Commissione Tecnica PNRR - PNIEC

Parere n. 102 del 7 dicembre 2022

Progetto	<p>Istruttoria Valutazione Impatto Ambientale</p> <p>“Progetto di un impianto fotovoltaico con sistema di accumulo integrato con impianto olivicolo della potenza complessiva di 46,0782 MWp – denominato “Cerro”</p> <p>ID_VIP: 8109</p>
Proponente	<p>Falck Renewables Sviluppo S.r.l.</p>

Figura 6 - Impianti agrivoltaici in corso di VIA e relative opere di connessione

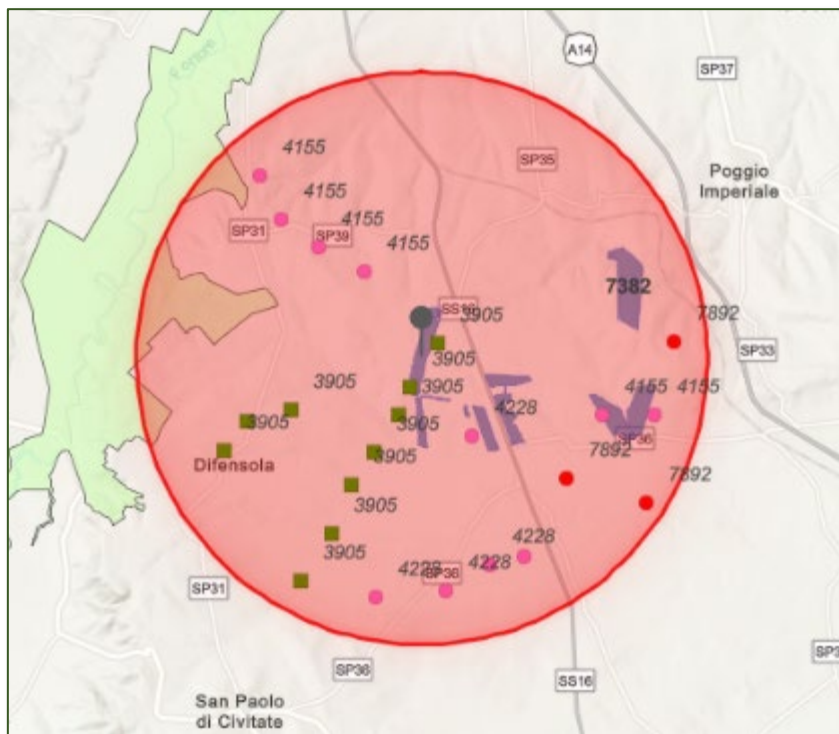
Da una verifica effettuata dalla Commissione sul portale pubblico del MASE "Valutazioni e Autorizzazioni Ambientali"¹ in data 28/11/2022 all'interno del buffer di 5 km dal campo fotovoltaico risultano attualmente all'esame i seguenti Progetti relativi alla produzione di energia da fonti rinnovabili (Fig. 6):

Ad esito dell’analisi documentale e delle verifiche effettuate, la Commissione valuta che possano sussistere impatti cumulativi sulle componenti suolo, biodiversità e paesaggio.

In particolare, il Proponente dovrà individuare un’area pari al 25% della superficie totale occupata dai pannelli fotovoltaici da rinaturalizzare così come meglio specificato nella condizione ambientale. La rinaturalizzazione andrà realizzata secondo specifici criteri al fine di aumentare gli effetti positivi sulle componenti biodiversità e paesaggio.

Pertanto, a titolo di compensazione di impatti cumulativi dovuti alla possibile presenza di altri impianti FER il progetto deve essere integrato con misure specifiche descritte nelle Condizioni ambientali specifiche.

Figura 14. Carta dell'intervisibilità teorica cumulativa

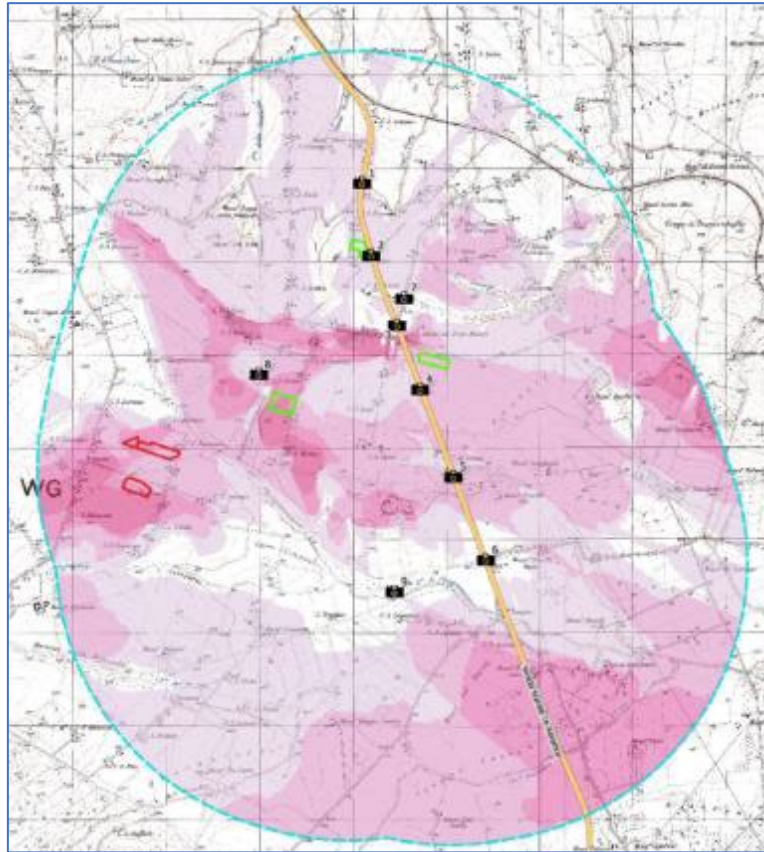
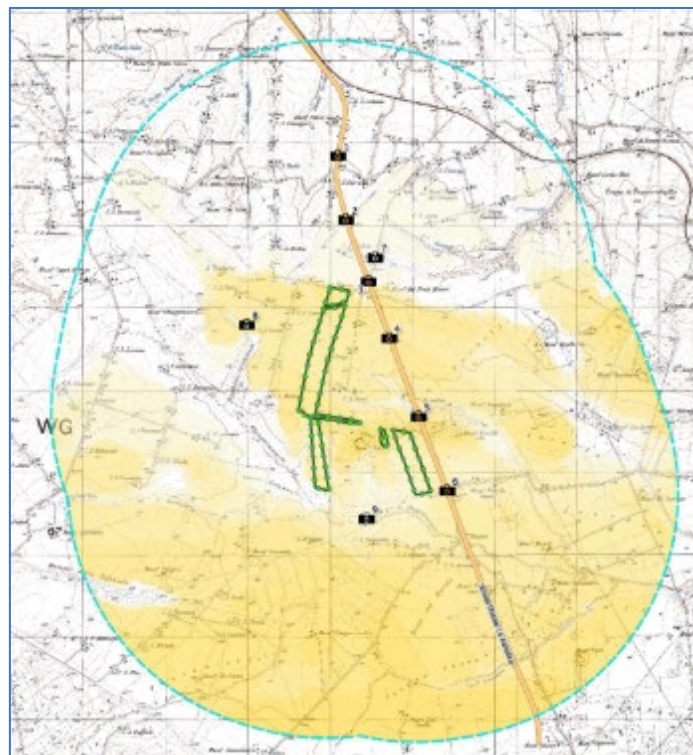
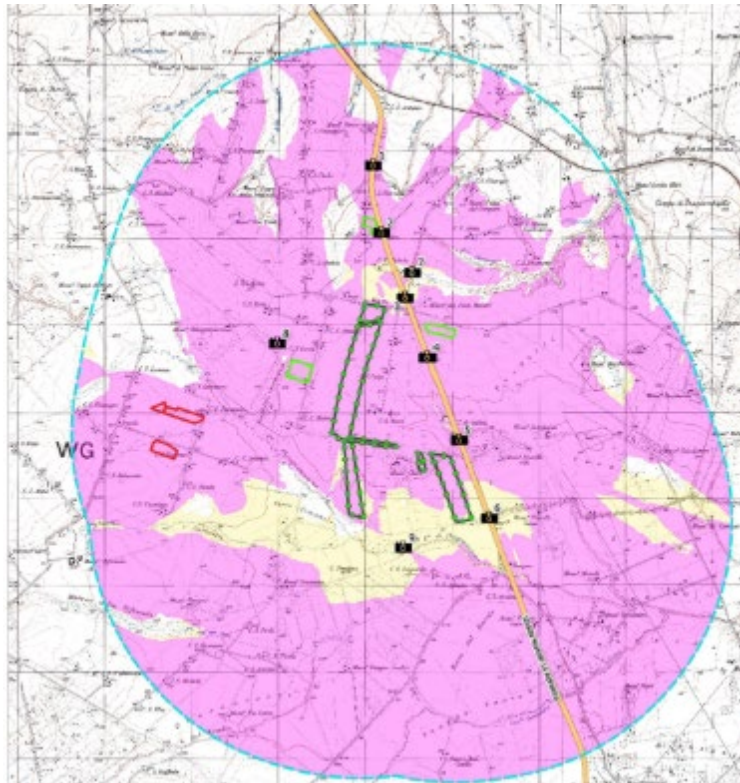
A seguito della richiesta di integrazioni della Commissione, il Proponente ha presentato l'analisi della intervisibilità teorica in termini di frequenza al fine di valutare quanto incide l'inserimento dell'opera in progetto all'interno di un areale già interessato da impianti fotovoltaici in esercizio. In particolare sono state prodotte la carta dell'intervisibilità teorica riferite allo stato attuale (escludendo le opere in progetto) (Fig. 12), la carta dell'intervisibilità teorica riferita al solo impianto in progetto (escludendo gli altri impianti) (Fig. 13) e la carta dell'intervisibilità comparativa sovrapponendo le risultanze delle due carte precedenti (Fig. 14). Si riportano di seguito gli stralci di mappa di tali analisi per i tre casi sopracitati.

Figura 22- Sezione tipo zone perimetrali

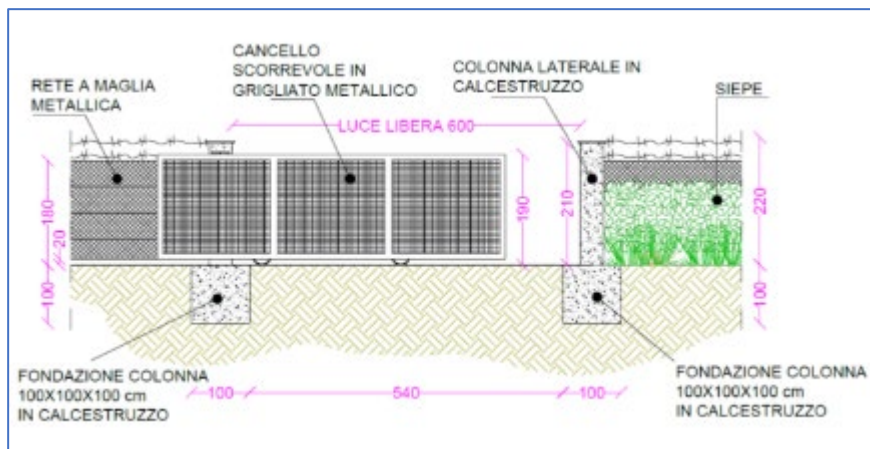
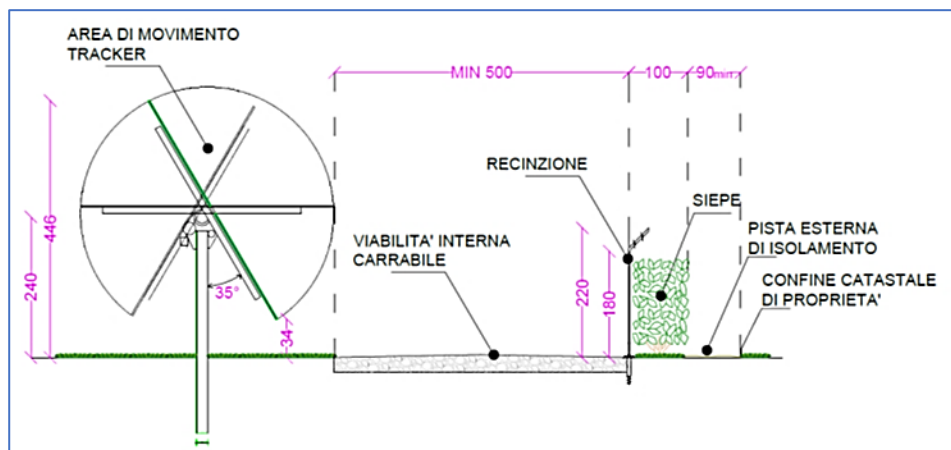
La Commissione inoltre ha richiesto di dettagliare anche con elaborati architettonici la collocazione, l'altezza delle siepi e la relativa messa a dimora specificando le specie arbustive da utilizzare.

Le tipologie utilizzate per la siepe perimetrale dell'impianto sono: l'acero campestre, la phillyrea angustifolia alaterno, il biancospino, e il mirto.
